Rättelser till Hydrographicas specialsjökort 611-00 Stockholms ytterskärgård, norra delen (2023)

Rättelse 1

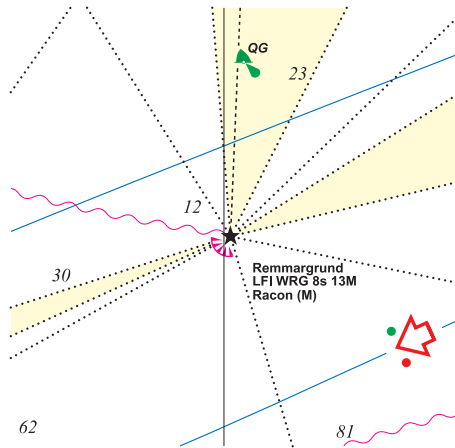
Sjökort 611-00 Stockholms ytterskärgård, norra delen 2023/s 19
Pos 59°45',523; 19°19',006, Fyren Remmargrund.
Inför fasadbelysning
Inför text "Racon (M)"
(Sjöfartsverket Ufs-notis nr 17459)

Rättelse 3

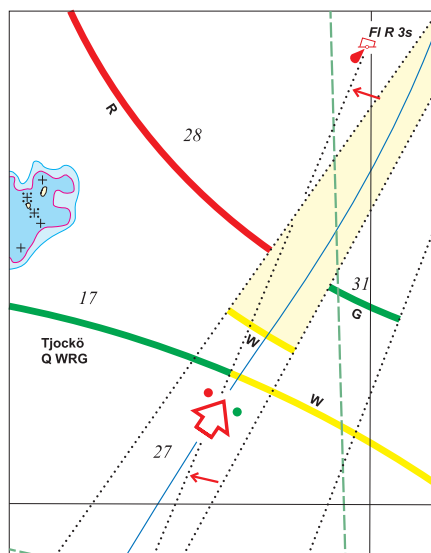
611-00 Stockholms ytterskärgård, norra delen, sid 9
Pos 59°45',327N; 019°06',175E, Fyren Tjockö
Fyren Tjockö Q WRG har fått förändrade sektorer.
(Sjöfartsverkets Ufs-notis nr 19341)

Rättelse 3

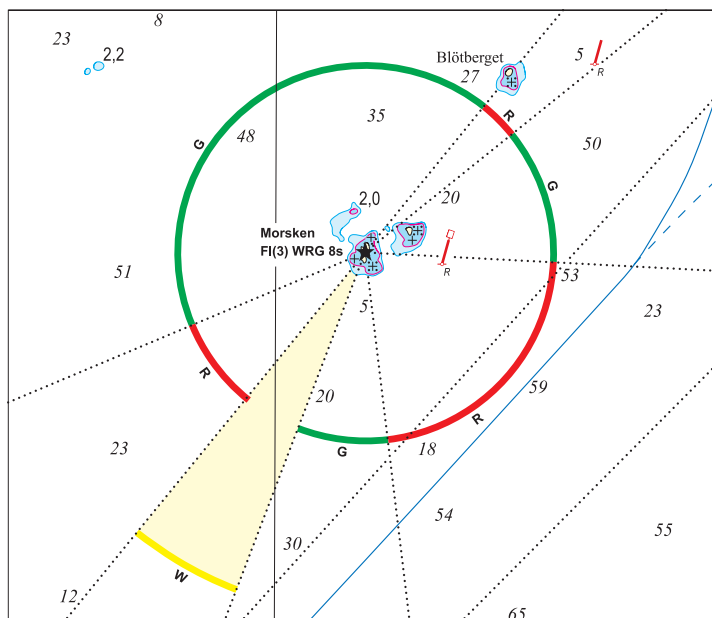
613-00 Stockholms ytterskärgård, södra delen, sid 32
Pos 59°30',874N; 019°05',315E, Fyren Morsken
FI(3) WRG 8s har fått förändrade
sektorer.
(Sjöfartsverkets Ufs-notis nr 19283)
